CISPR
20

AMENDEMENT 1
AMENDMENT 1

Amendment 1

Limits and methods of measurement of immunity characteristics of sound and television broadcast receivers and associated equipment

**Figure D.1 – Schéma-bloc d'un générateur pour le signal non désiré de type G
(voir 4.2.1)**
**Block diagram of a generator for the unwanted signal type G
(see 4.2.1)**

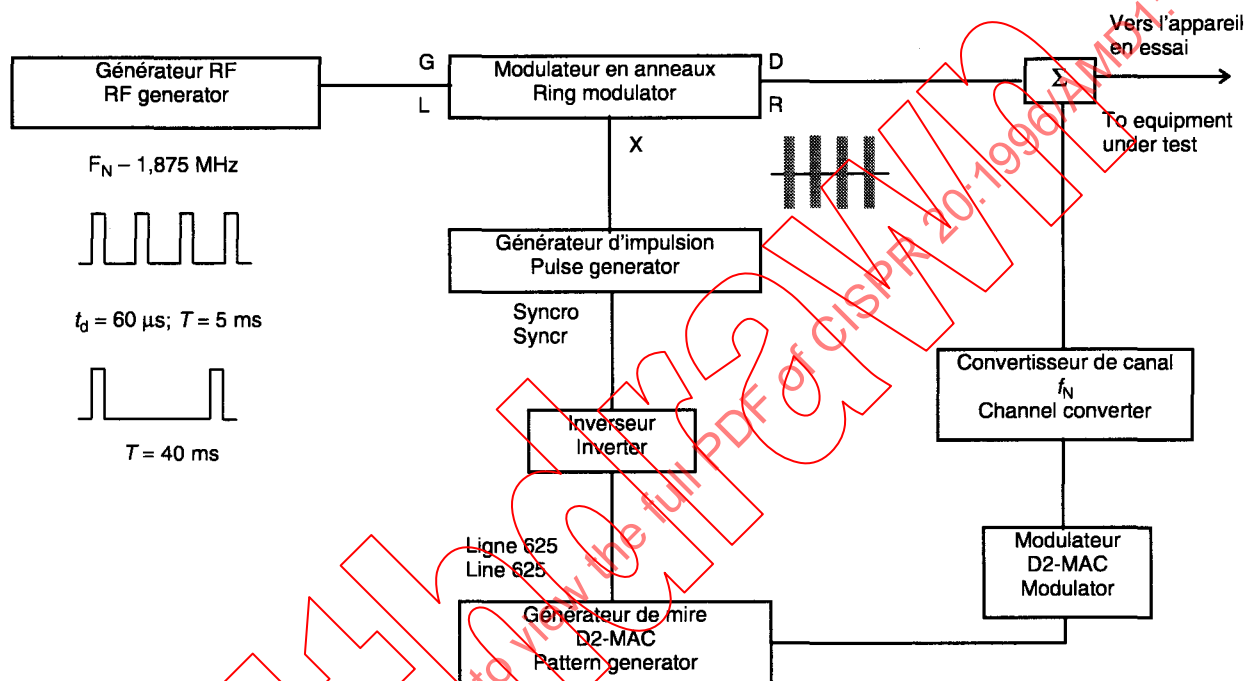
G: one pulsed unmodulated signal at the relevant picture carrier frequency $f_N + 10,125$ MHz, pulse width $t_d = 60$ μ s, pulse frequency 200 Hz ($T = 5$ ms), and if possible synchronized with the field frequency of the wanted signal generator (see figure D.1), level as given in table 13b.

Add, after annex C, the new annex D as follows:

Generator for unwanted signal type G
